### (54) ETCHING METHOD OF SILICON NITRIDE FILM

特許法第17条の2の規定による補正の掲載

手 続 補 正 書

昭和 58 年 特 許 願 第 250530 号

第 1 図

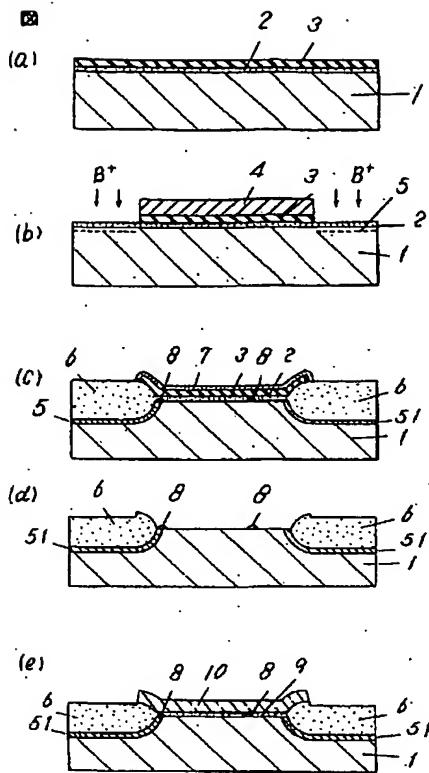
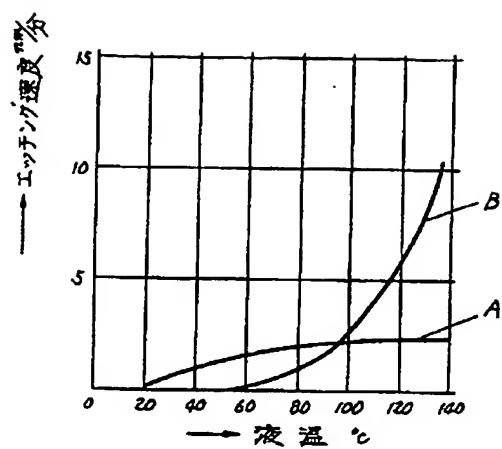
- (1) 明細書第5頁第10行目の「15 nm/分」  
を「1.5 nm/分」に補正します。
- (2) 同第9頁第1行目の「20 nm/分」を  
「2.0 nm/分」に補正します。
- (3) 同第9頁第2行目の「60 nm/分」を  
「6.0 nm/分」に補正します。
- (4) 同第9頁第3行目の「1200 nm」を「120  
nm」に補正します。
- (5) 同第9頁第4行目の「100 nm」を「10 nm」  
に補正します。
- (6) 同第9頁第16行目の「20 nm/分」を  
「1.5 nm/分」に補正します。
- (7) 同第10頁第8行目の「200 nm」を「20  
nm」に補正します。
- (8) 図面の第1図および第2図を別紙のとお  
りに補正します。
